**Verslag huishoudelijke elektrische installatie op laagspanning en zeer lage spanning****Algemeen:**

Referentie: 008-20260129-04	Datum controle: 29/01/2026
Keurder: 008

Eigenaar: Alain van groenderbeek	EAN-code: 541448820050611889
Adres installatie: Leuvensebaan 166, 3040 - Sint-Agatha-Rode	Nummer teller(s): 1SAG3100613256
Distributienetbeheerder installatie: Fluvius	
Datum uitvoering installatie:	☒ Vóór 01/10/1981 ☐ Tussen 01/10/1981 en 01/06/2020 ☐ Vanaf 01/06/2020
Type:	☒ Wooneenheid ☐ Niet-huishoudelijk ☐ PV ☐ Batterij ☐ Laadpaal

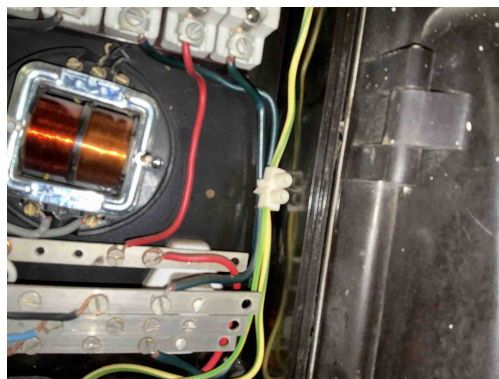
Hoofddifferentieel ontbreekt

D05 - Er is geen ondergeschikte differentieelstroominrichting van maximum 30 mA geplaatst voor de beveiliging van de ruimte(n) die een badkuip en/of douche bevatten (Boek 1: 4.2.4.3).

B17 - De voedingsspanning is niet op elk bord vermeld (Boek 1: 3.1.3.3).

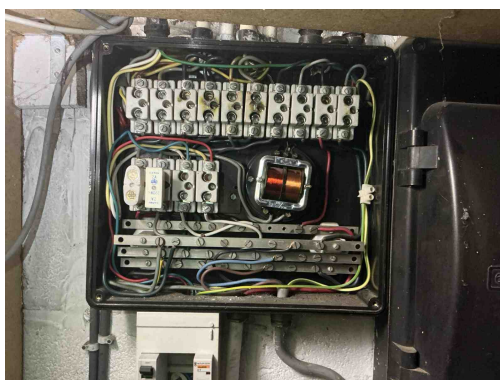
Niet alle verplichte markeringen aanwezig op zekering

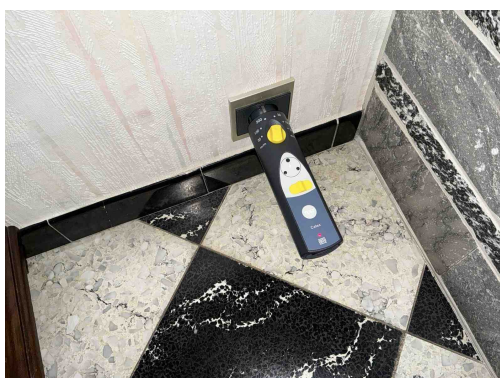
B30 - De houder van de beveiliging in een huishoudelijke ruimte is niet voorzien van aangepaste kalibreerelementen (Boek1: 5.3.5.5).

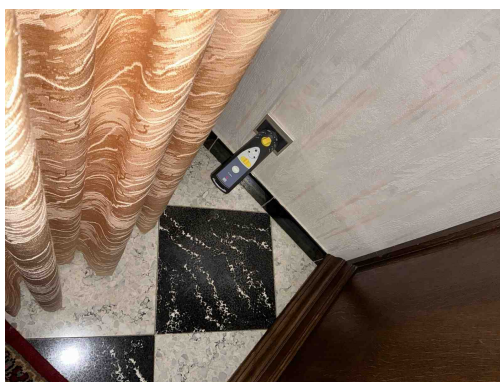
A16 - Er is geen continuïteit van de beschermingsgeleider van de contactdoos (Boek 1: 5.4.3.4).

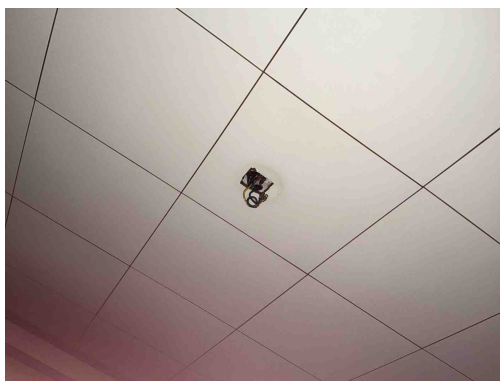
C21 - Het gebruik van geleiders van het type VOB, zonder bijkomende afscherming is niet toegestaan (Boek 1: 5.2.9.6).

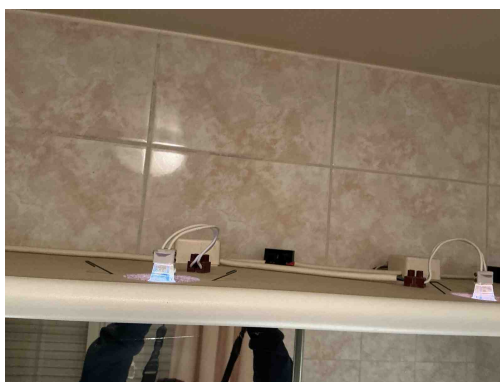
C21 - Het gebruik van geleiders van het type VOB, zonder bijkomende afscherming is niet toegestaan (Boek 1: 5.2.9.6).

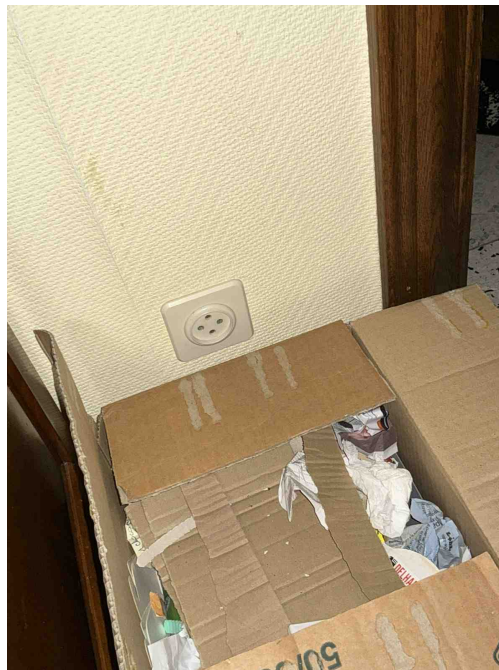
Contactdoos zonder kindveiligheid is verboden

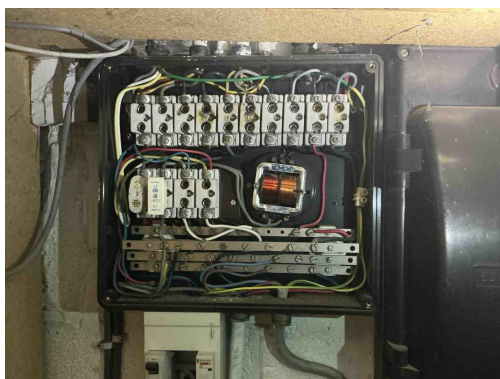
Contactdoos zonder kindveiligheid is verboden
